D alle typer undtagen IE

TÆNDING

Fra marts 1972, er et vist antal motorer på ovennævnte vogne forsynet med SEV Marchal strømfordelere af kasettetypen

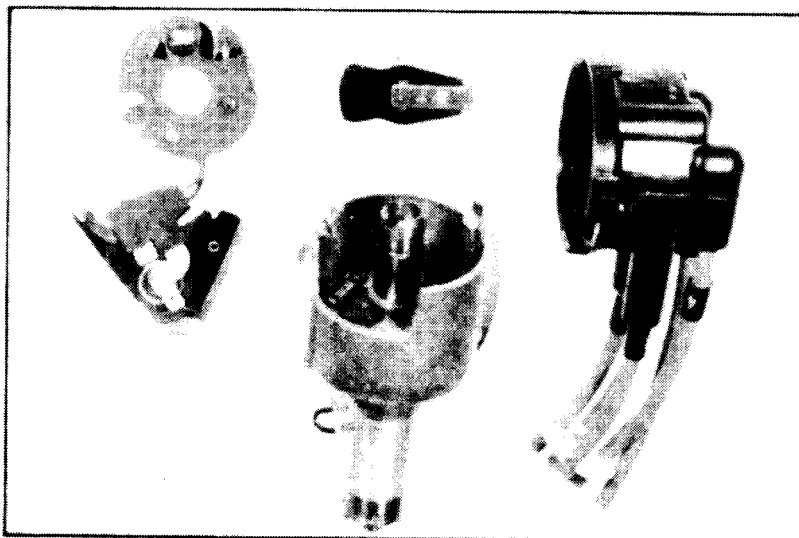
Avanceringskurverne og lukkevinklerne er uændrede

Vogntype	Res-nr. Kompl. strømford.
DV	5 422 674 J
DV (USA)	5 422 673 Y
DX, DX B, DJ, DJF	5 422 670 R
DX (USA)	5 422 671 B
DV, DT, DLF	5 422 672 M

Hvis radio er monteret eller skal monteres, skal der sidde en radiostøjdæmpet rotor (modstand: ca. 5000 ohm) i strømfordeleren. Reservedelsnummer: 5 422 754 D

Kasettekontakten er fabriksjusteret og skal ikke justeres.
 (se SEV Marchal monteringsanvisningen i emballagen)
